南立面图变更 1:100

东立面图变更 1:100

会 签 栏	电 气	
建 筑	暖 通	
结 构	工 艺	
给排水		
建设单位	盐城机电高等职业技术学校	
项目名称	风雨操场	
项目编号	2018024	
图纸名称	南立面图变更 东立面图变更	
图纸编号	建审修-03	
日 期	2019.8	版 本 01

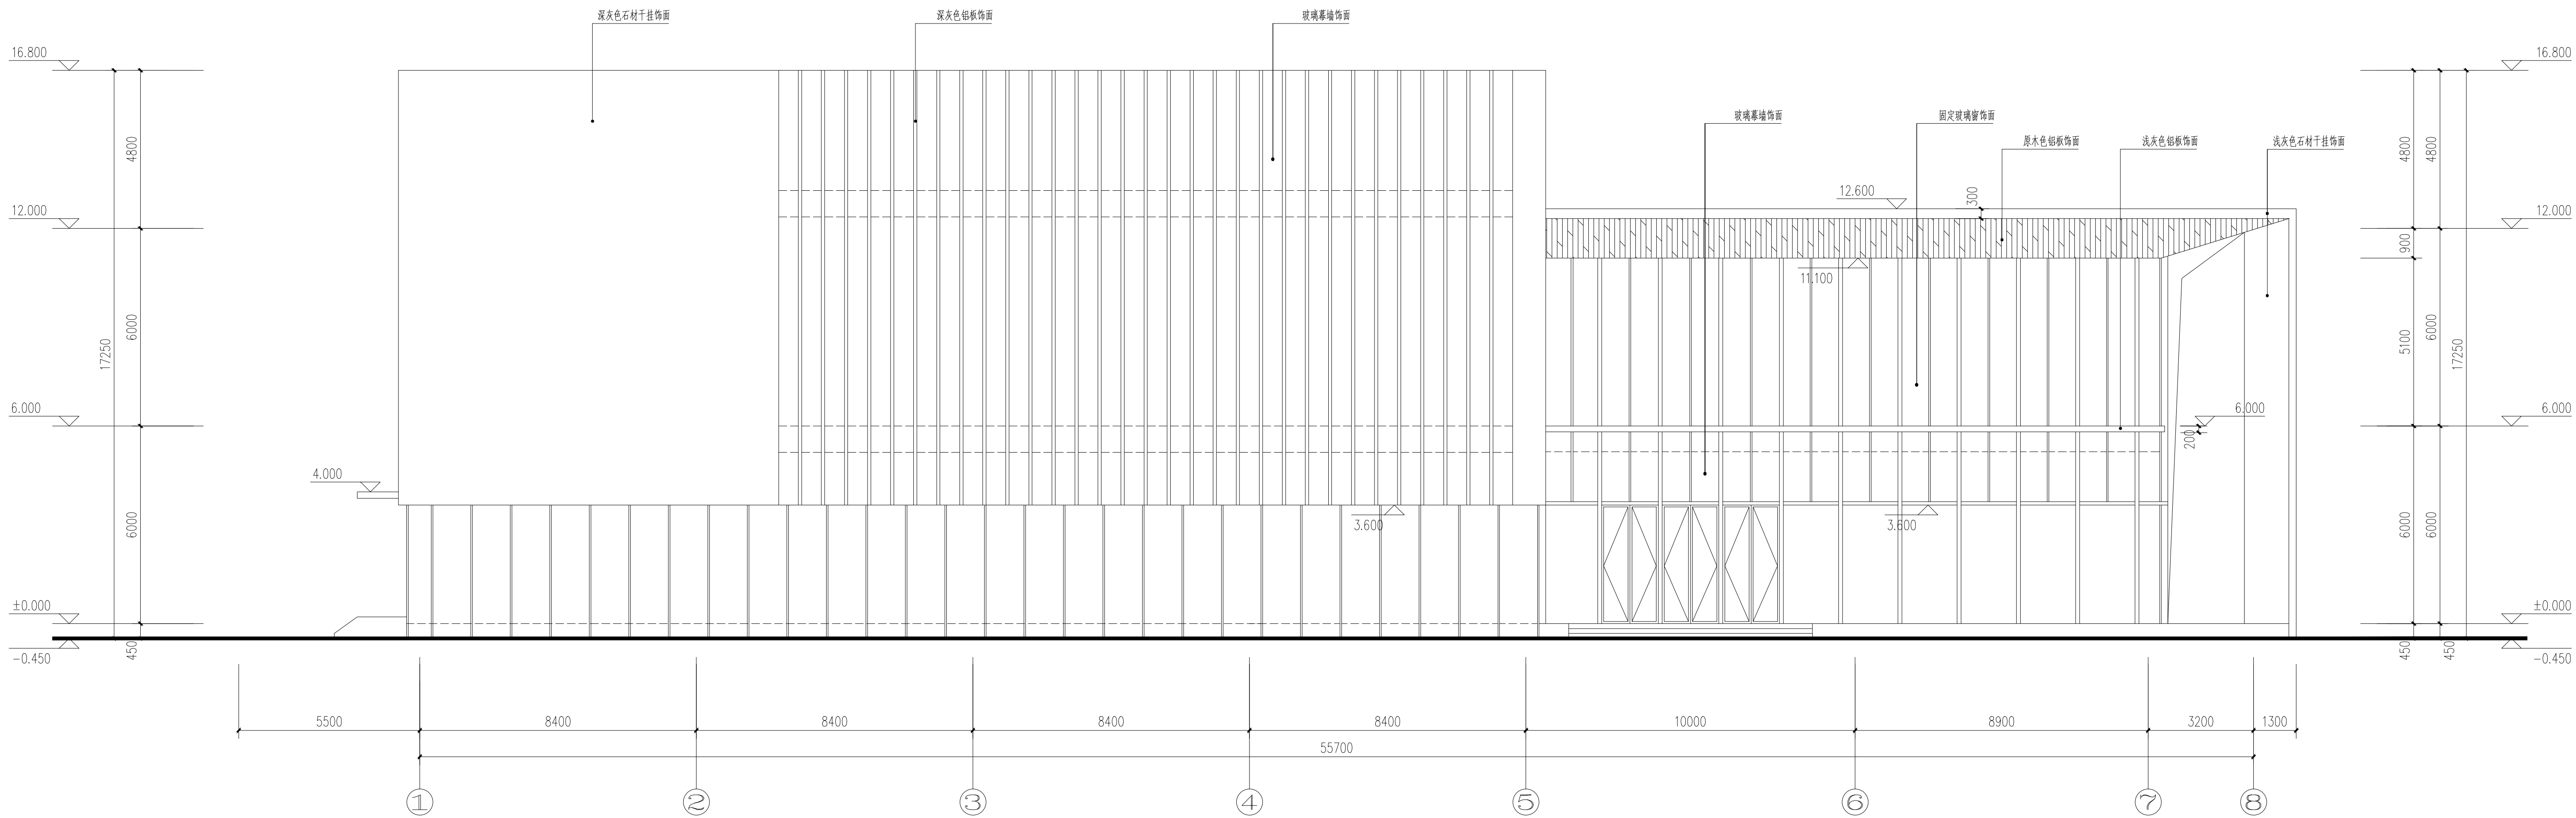
注：幕墙由二次设计确定。

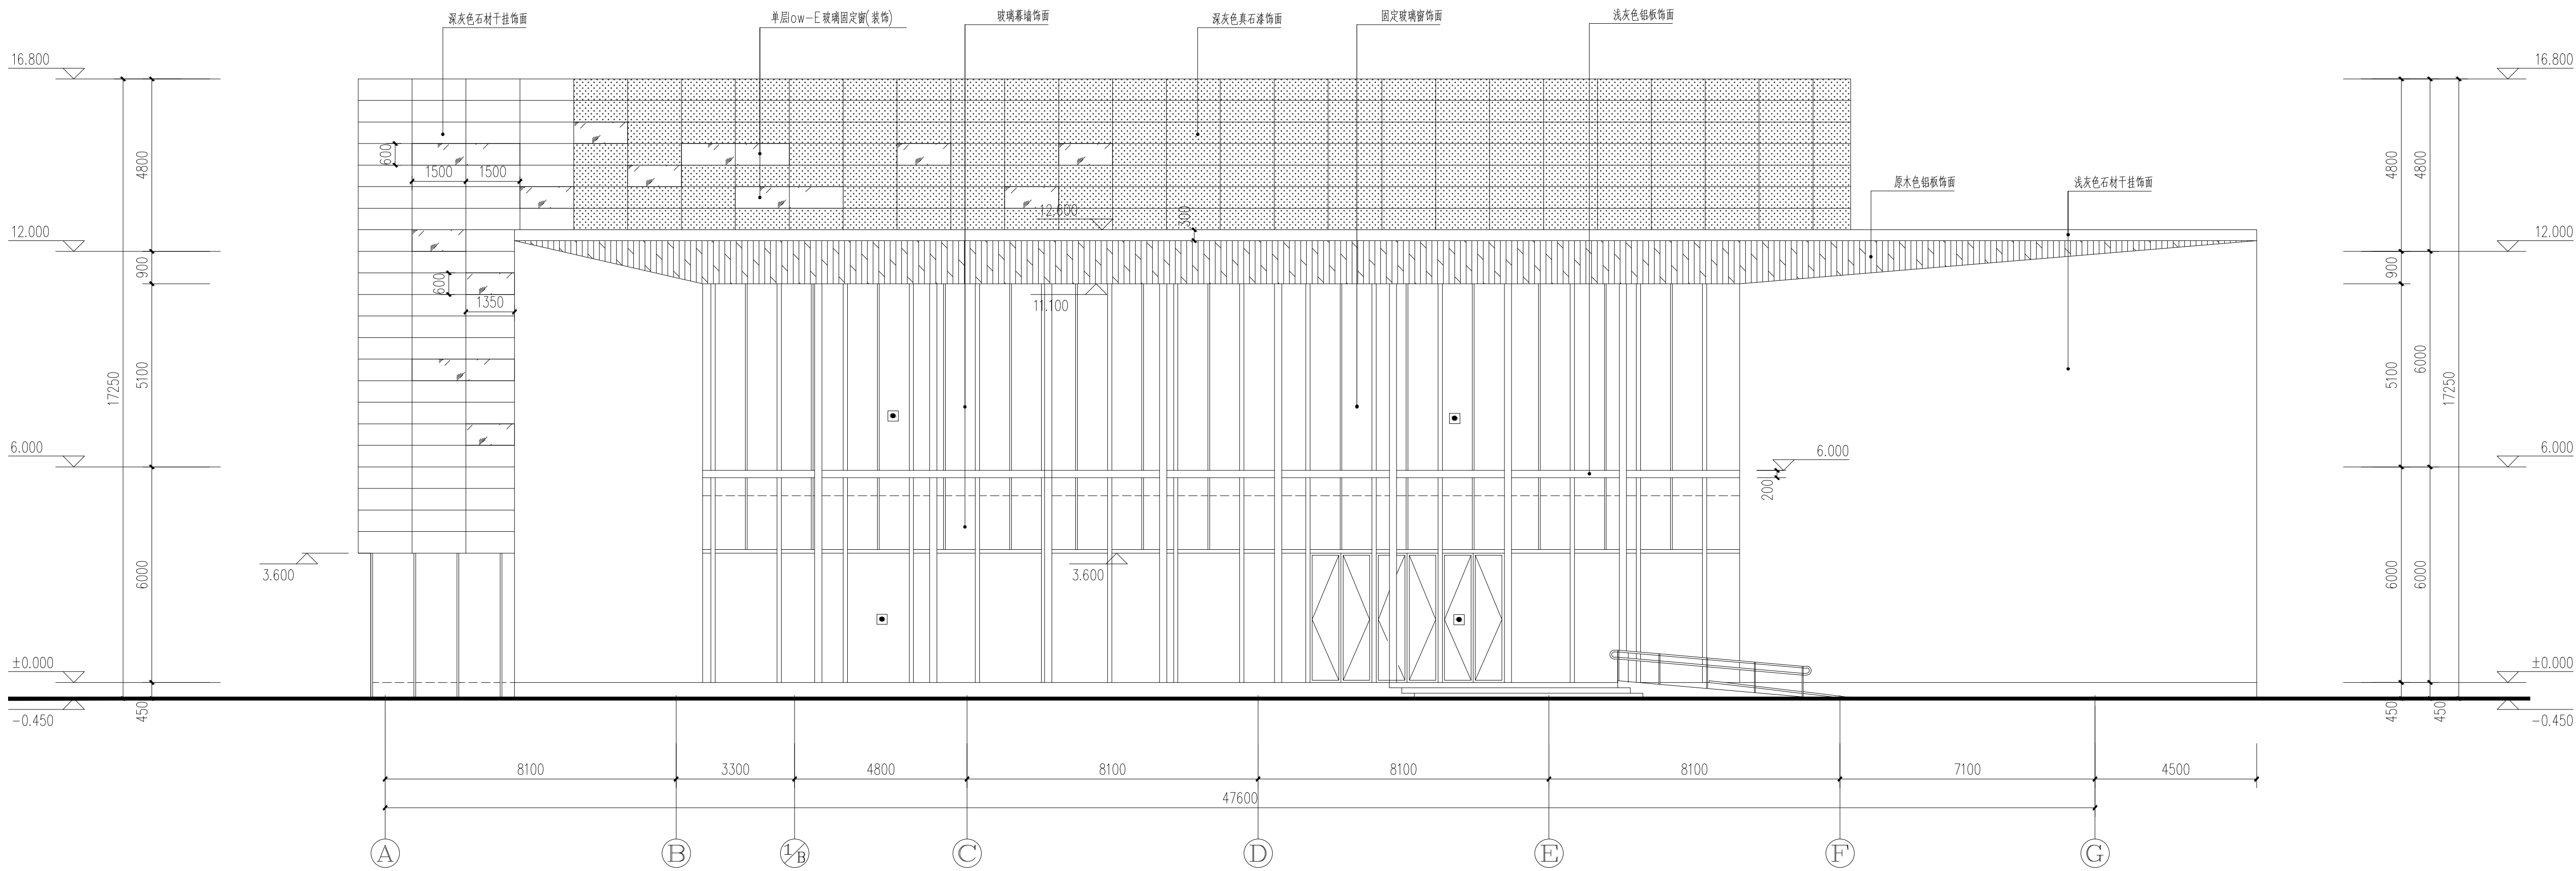
注：1、幕墙由二次设计确定。
2、标志 消防救援门窗,窗台距楼面900高,玻璃为易碎玻璃,窗洞口净宽与净高不小于1000。
